# beschikking

## RWS Midden-Nederland

Datum	29 juli 2020
Kenmerk	RWS-2020/39662
Onderwerp	Besluit inhoudende een <i>wijziging</i> van de vergunning (kenmerk RWS/2018-38065) op grond van de Ontgrondingenwet voor de aanleg van tijdelijke toegangseuilen in het Markermeer ten behoeve van de dijkversterking Markermeerdijken. Zaaknummer RWSZ2020/00005844

Overzichtstekening: Toegangsgeul 8 met zwaikom inclusief bodemstrook loswal

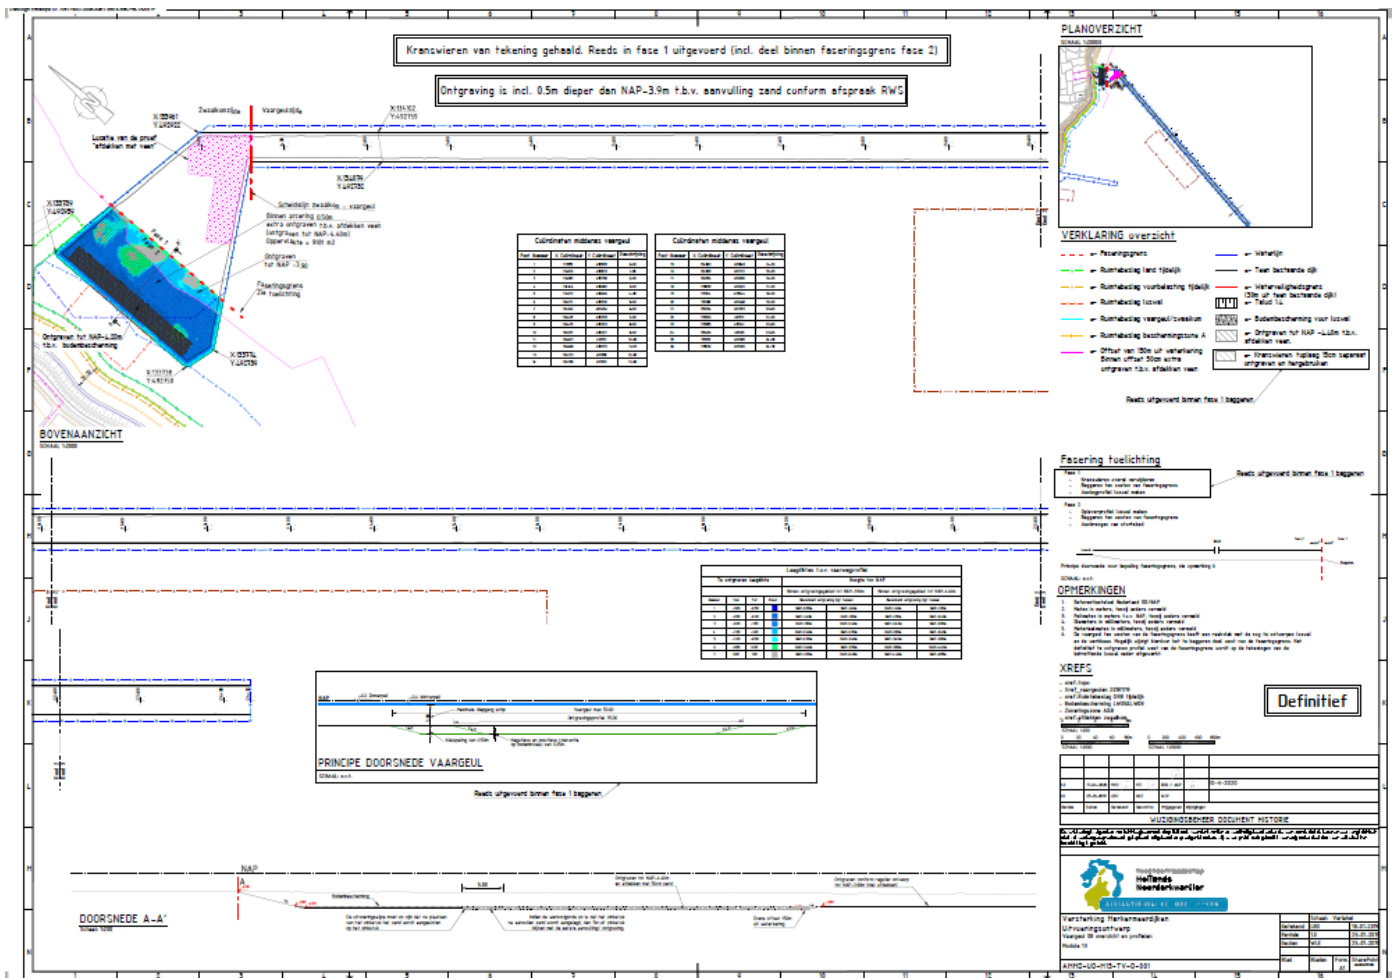
- Het extra verdiepen van de waterbodem van zwaairom 5, 8 en 10 en het vervolgens aanvullen met zand van zwaairommen 8 en 10;
- Het aanpassen van de breedte van de vaargeulen van 50 meter naar 35 meter;
- Het extra verdiepen van de waterbodem nabij de loswallen van zwaairom 3, 4, 5, 8 en 10.

9. Bij oplevering (aanvulling) dient het te ontgronden gebied van zwaaiком 8 en 10 ten aanzien van de opleverdiepte, minimaal te liggen op 3,90 meter minus N.A.P.

- A. Voorschrift 5 'Ontgrondingsgebied', wordt aangevuld met lid:
3. Vergunninghouder dient de ontgroning uit te voeren, overeenkomstig de bij deze vergunning behorende tekeningen. De tekeningen zijn weergegeven in bijlage 1 en 2 van onderhavige vergunning.
